改善箇所説明図

改善の内容

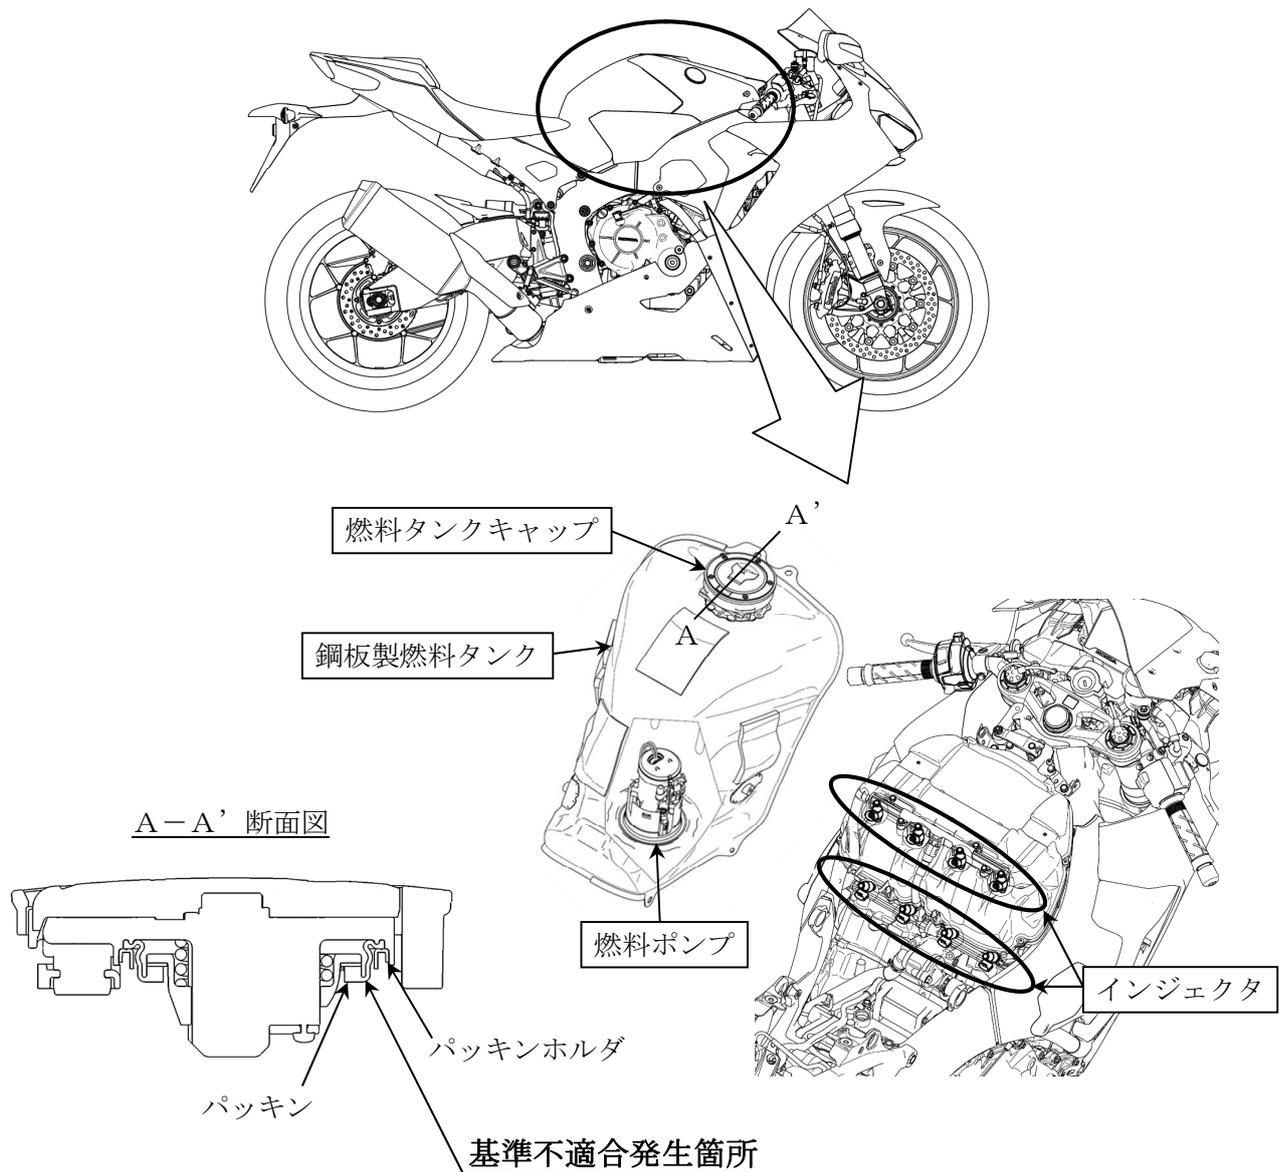
燃料タンクにおいて、燃料タンクキャップのシール性評価及び当該キャップに組付けられたパッキンホルダの寸法が不適切なため、パッキンが燃料で変形すると、キャップを閉めた際にパッキンがずれ、シール性が不足することがある。そのため、燃料が多い状態で急減速をすると、燃料がパッキンのシール部から漏れ、ドレンチューブより排出されるおそれがある。また、洗車時に水がシール部からタンク内に浸入すると、エンジン不調やタンク底部が錆び、そのままの状態で使用を続けると錆が進行し、最悪の場合、燃料が漏れるおそれがある。

全車両、燃料タンクキャップを対策品と交換するとともに、当該キャップのシール状態を点検し、タンク内への水浸入を確認する。水が浸入している場合、鋼板製燃料タンク装着車両は、燃料タンク、燃料ポンプ、インジェクタを新品に交換し、チタン製燃料タンク装着車両は、燃料ポンプ、インジェクタを新品に交換する。
